改善箇所説明図

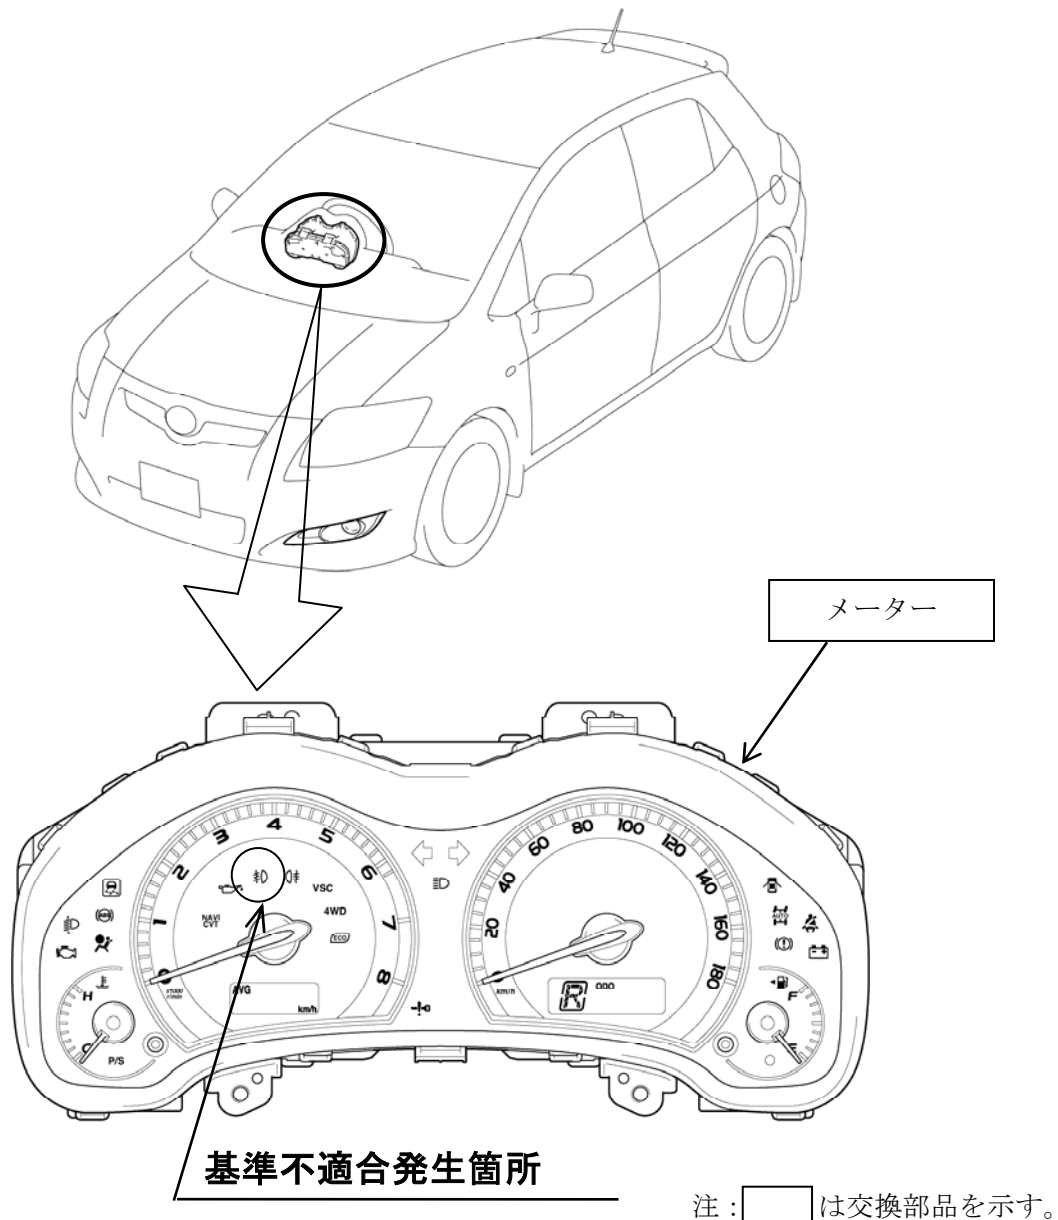
ディーラーオプション部品として設定したフロントフォグランプを装着した車両において、メーター仕様の設定が不適切なため、当該ランプの点灯操作状態を運転者に表示する装置が備えられていない。

全車両、メーターを正規品と交換する。

識別：改善済車両にはエンジンルーム左側のサスペンション取付部上面のボデーパネルに黄色ペイントを塗布する。
